改善箇所説明図

改善の内容

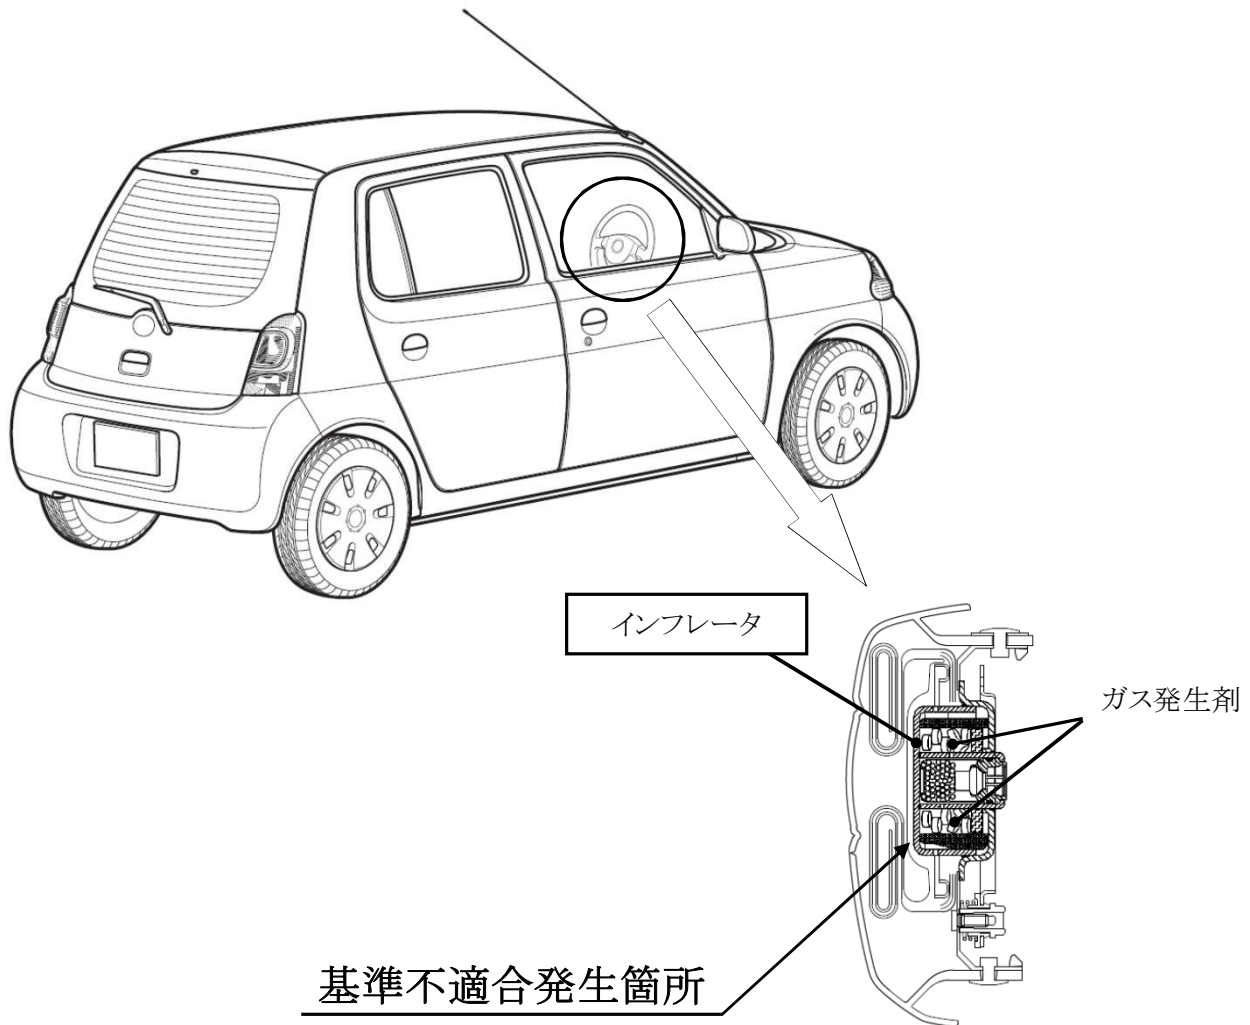
運転者席用エアバッグのインフレーター(膨張装置)において、他社で市場回収品を調査した結果、ガス発生剤の密度にばらつきが大きいものを確認した。このため、原因は判明していないが、エアバッグ展開時に正常に展開しないおそれがある。

全車両、予防的措置として、平成27年5月14日付け、届出番号「3565」に含め、運転者席用エアバッグのインフレーターを年式の古いものから新品と順次交換する。

運転席ドアチェッカーのボデー取り付け部上側に黄色ペイントを塗布する。
